新竹縣政府工程查核代表照片表

工程名稱：竹北文小十非營利幼兒園興建工程

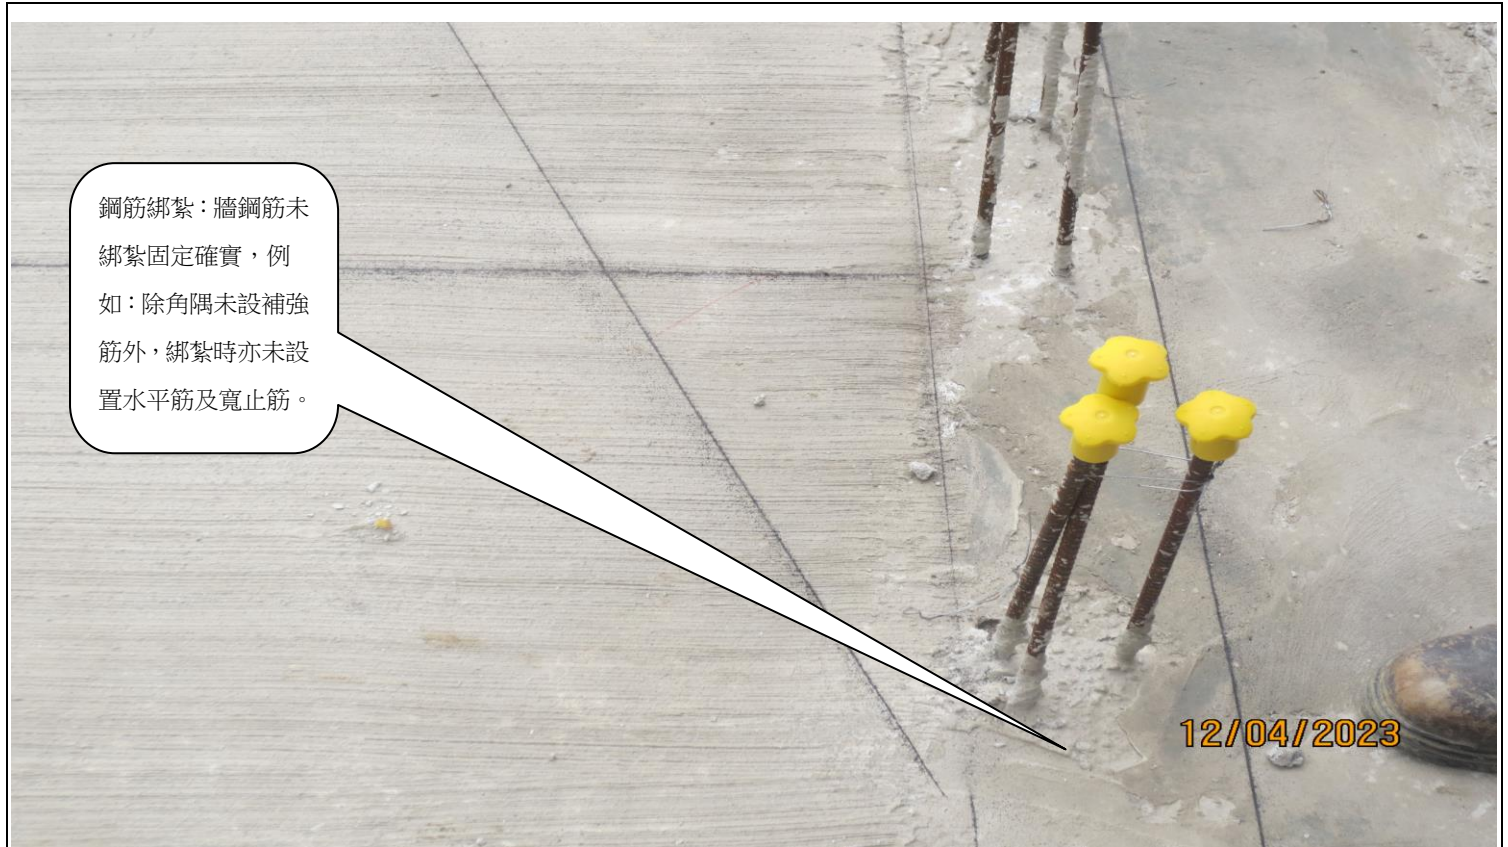
梯平台預留鋼筋為單層配筋，顯與圖說不符，請加以改善

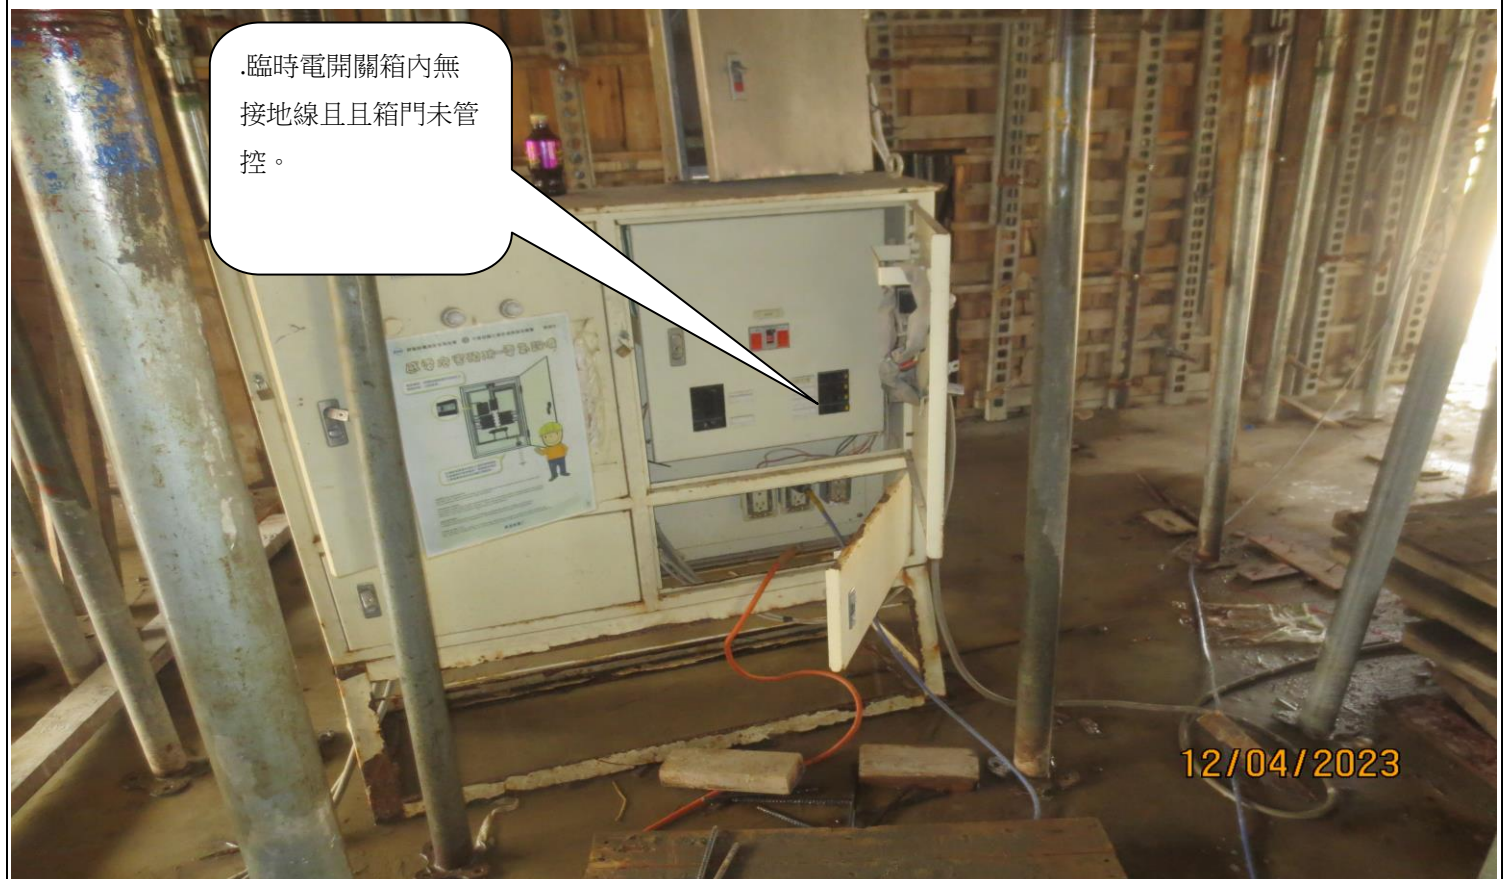
模板支撐格柵，水平橫料長度，部分有不足情形，請再檢視。

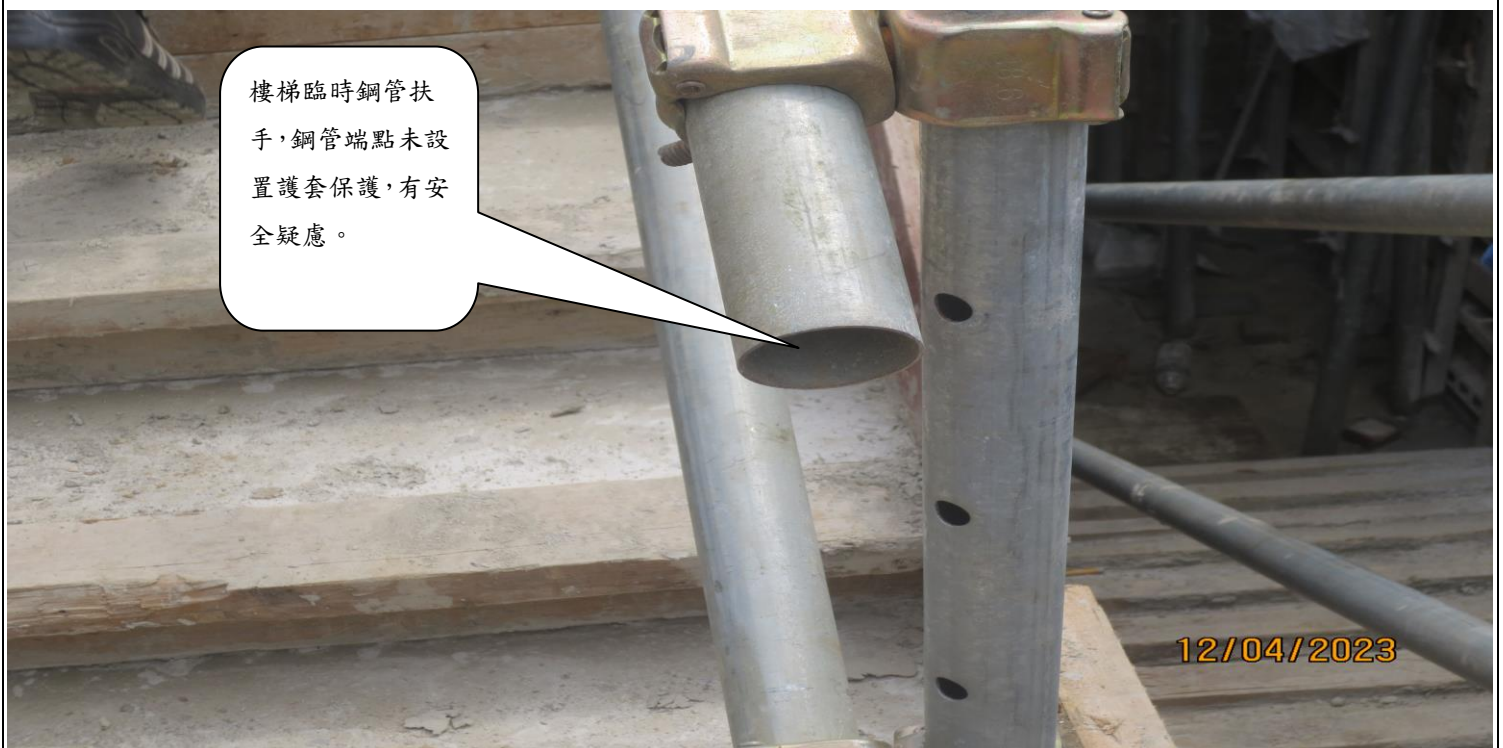
施工框架盡頭，部分未設交叉桿，有安全疑慮。
